УКАЗАНИЯ

ИЗМЕНЕНИЕ ТИПА РЕЛЕ Ж И З КОДОВОЙ АВТОБЛОКИРОВКИ В СХЕМАХ АЛЬБОМОВ ЭЦ-2, ЭЦ-4, ТР-66

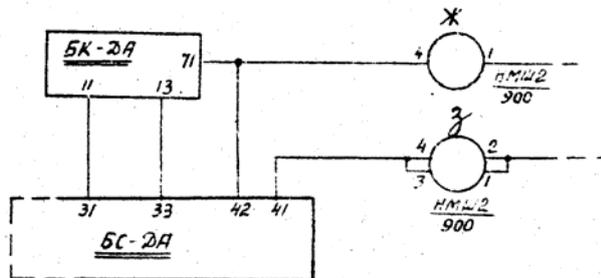
Для уменьшения времени замедления реле Ж и З кодовой автоблокировки, устанавливаемых на станциях, в схемах альбомов ЭЦ-2 /листы 14, 20, 22/, ЭЦ-4 /листы 30, 35, 37, 39, 41/, ТР-66 /листы 103, 109/ следует применять в качестве Ж и З реле типа РММ2-900.

Включение реле Ж и З на станциях и перегонах выполнять по схеме.

Указанное изменение внести в альбомы схем типовых решений ЭЦ-2, ЭЦ-4, ТР-66 и во все не переданные заказчику проекты.
